Леопард - 24ВХVхх17 – технические изменения (реализация в производстве с 37. недели 2006 года)

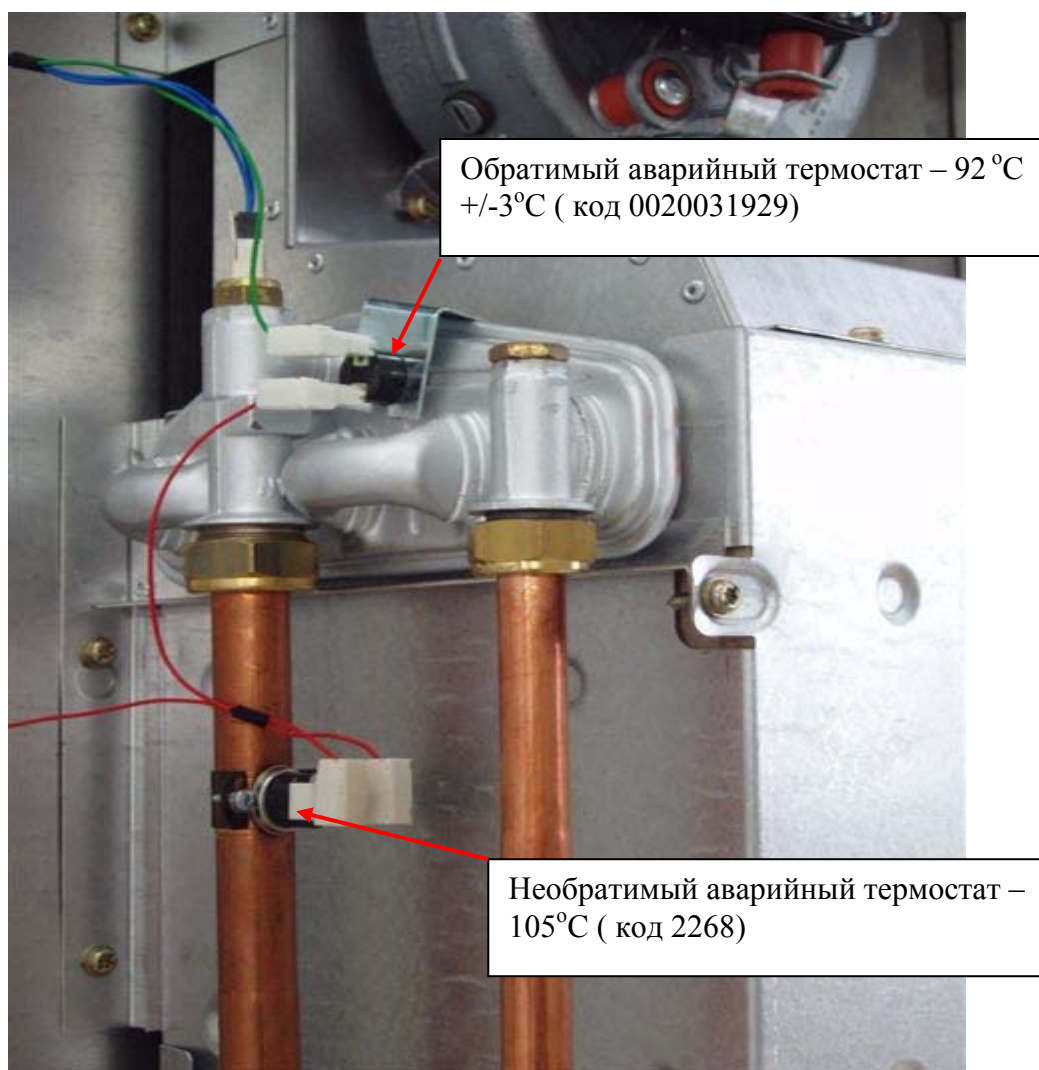
1/ Изменение подключения в контуре аварийного термостата 95°C

- дополнительный необратимый аварийный термостат 105°C, размещенный на выходной трубке из теплообменника пригл. 6 см под теплообменником - (код 2268)
- замена предыдущего необратимого аварийного термостата 95°C на новый обратимый термостат с температурой отключения 92°C и отклонением +/- 3°C (код 0020031929)
- новая выходная трубка
- замена кабельной связки

BTV – код трубки 0020027255
BOV – код трубки 0020027258
BTV – код связки - 0020030703
BOV – код связки - 0020030704
